Dijkverbetering Onrustpolder

Aanvulling op ontwerpnota dijkvak W36
 Dijkpaal NZ00^{-100m} - dijkpaal NZ11
 PZDT-M-06470 ontw
 4 januari 2007

010990 2006 PZDT-M-06470 ontw
Aanvulling op ontwerpnota Onrustpolder

DWARSPROFIEL 1 nieuw Van N200-100m tot N202-50m
schaal 1:100

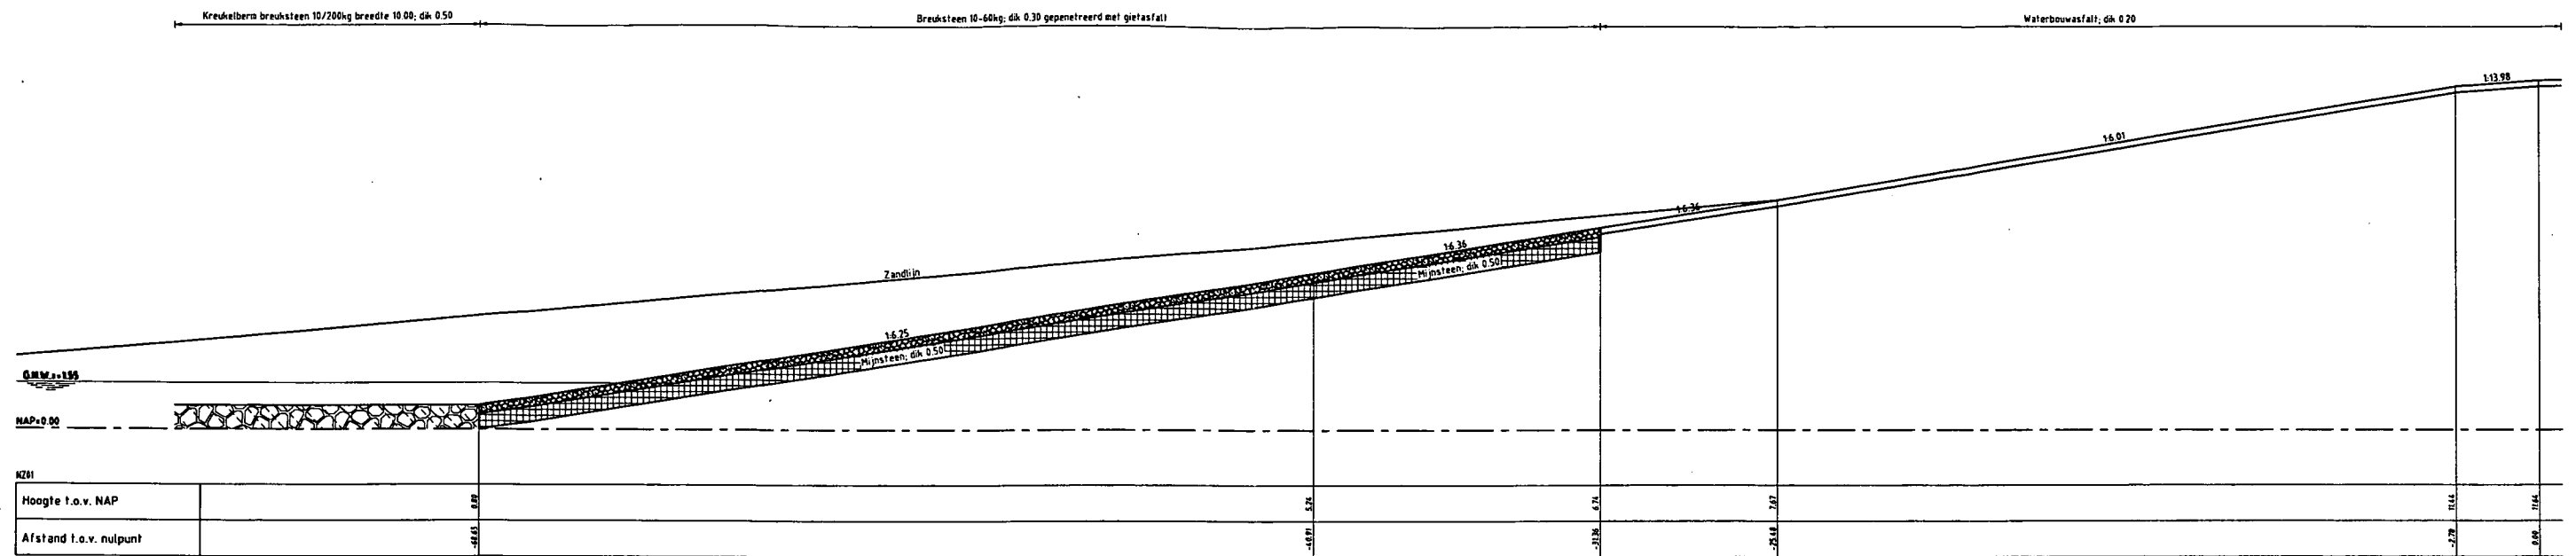
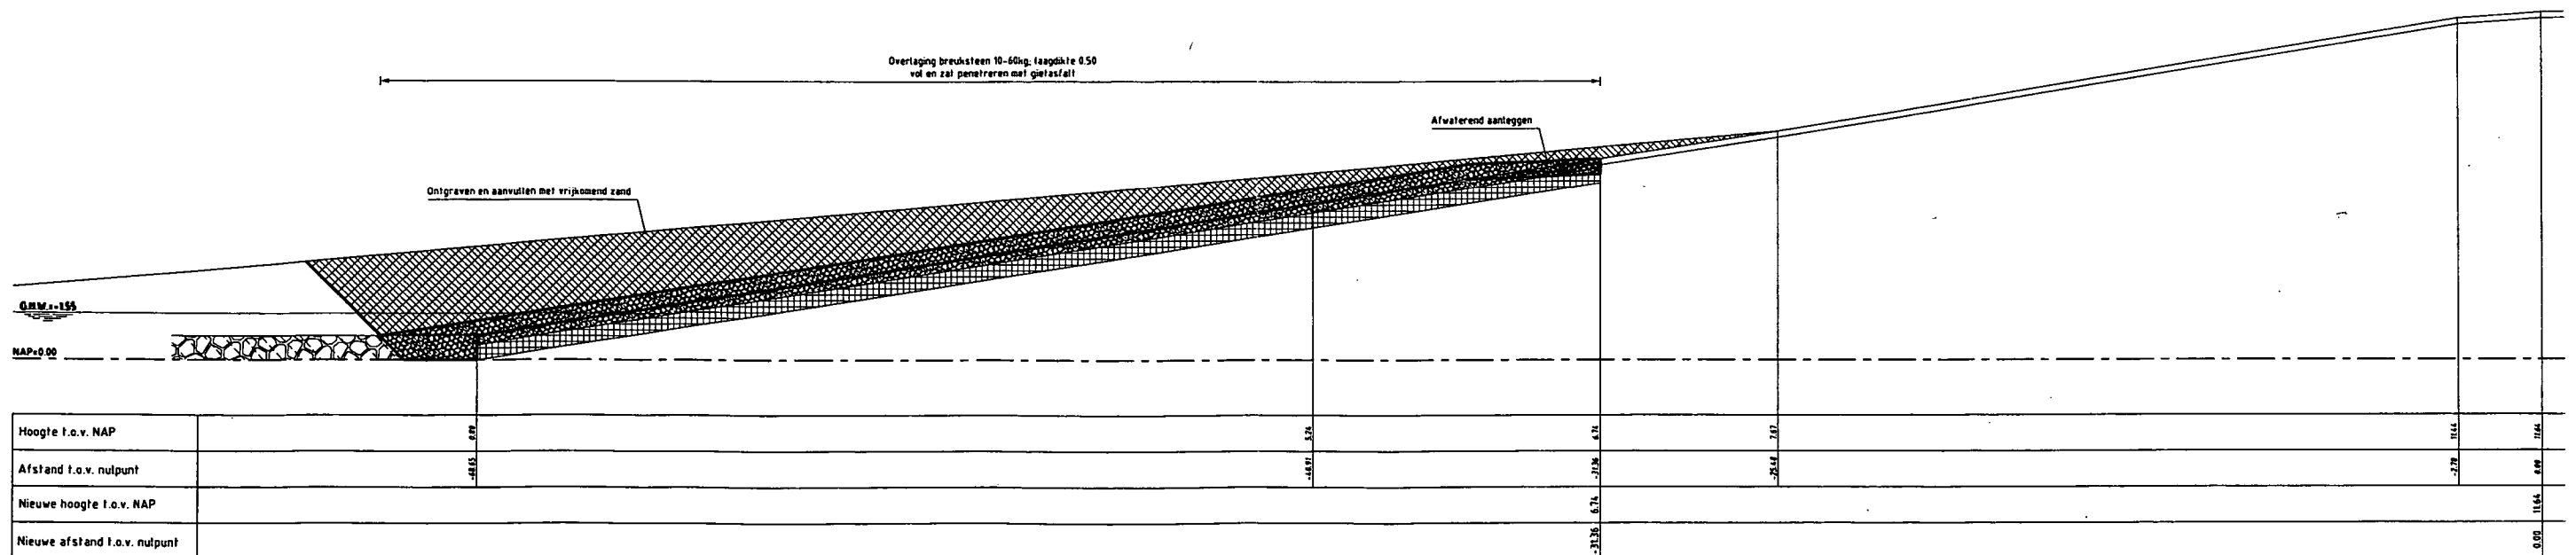
In afwijking van hetgeen in de ontwerpnota [1] is gesteld, hoeft de kreukelberm niet te worden verbeterd of aangevuld. Belangrijkste reden hiervoor is dat in de huidige situatie de kreukelberm door een laag zand bedekt wordt. Bij ontgroning van het zand is er nog voldoende zand in het profiel aanwezig waardoor sterke golfreductie op zal treden en de golfbelasting minimaal is. Een en ander is vastgelegd in een memo van waterschap Zeeuwse Eilanden aan het projectbureau Zeeweringen, welke in Bijlage 2.1 is bijgevoegd.

Ten behoeve van de landschappelijke inpassing wordt deze laag afgedekt met 0,10m grond. Op het stuk vanaf de Oosterscheldekering tot aan dijkpaal NZ01^{+50m} zijn aan de binnenzijde van de dijk geen maatregelen benodigd, omdat het stuk tussen de kruin en de achterliggende weg is uitgevoerd in asfalt dat deels voorzien is van een laag zand. De hoeveelheid water die onder maatgevende omstandigheden over de dijk slaat is dermate klein (maximaal 3,5 l/s/m) dat geen voorziening benodigd is om dit water af te voeren.

DWARSPROFIEL 2B nieuw van N202-50m tot N207-50m
schaal 1:100

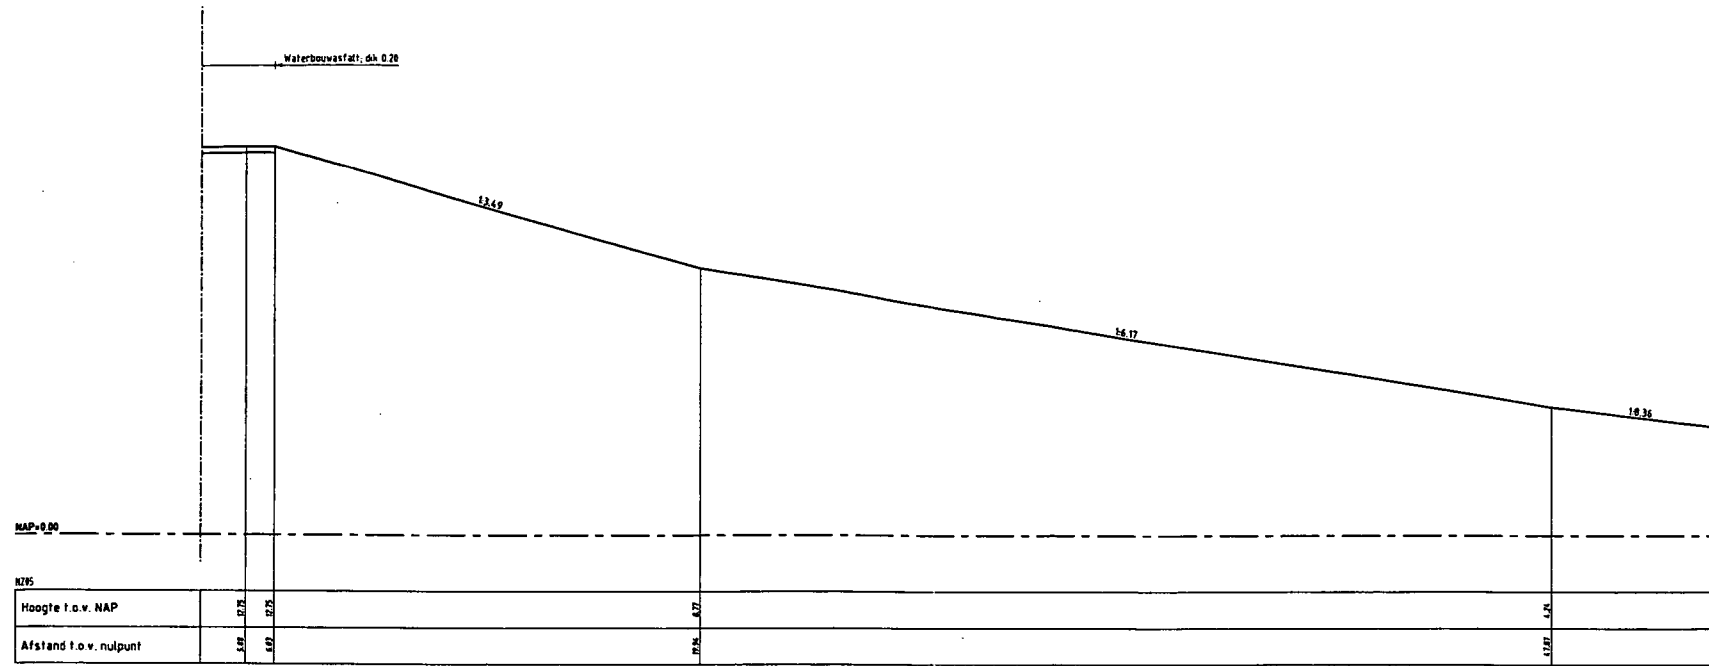
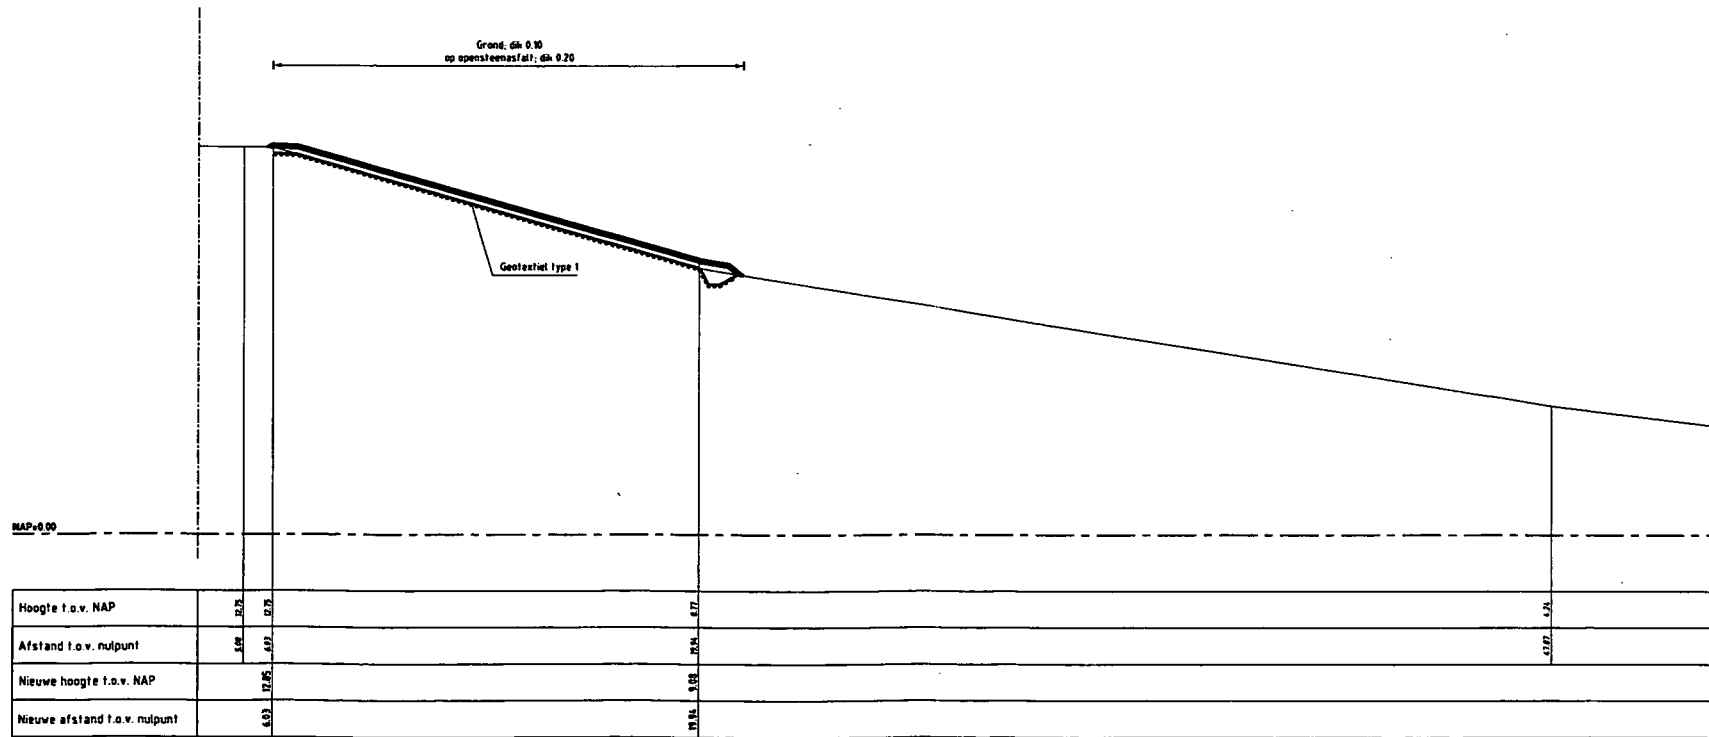
De beheerder van het dijktraject heeft de voorkeur uitgesproken voor het overslagbestendig maken van de dijk door kruin en binnentalud te voorzien van een laag open steenasfalt. De voorkeur van de beheerder is samengevat in een memo aan het projectbureau Zeeweringen, welke in Bijlage 2.1 is weergegeven. Tussen dijkpaal NZ01^{+50m} en dijkpaal NZ11 wordt het binnentalud voorzien van een laag open steenasfalt van 0,20m dik op een geotextiel type 1. De eigenschappen van dit geotextiel zijn in onderstaande Tabel 2.1 weergegeven.
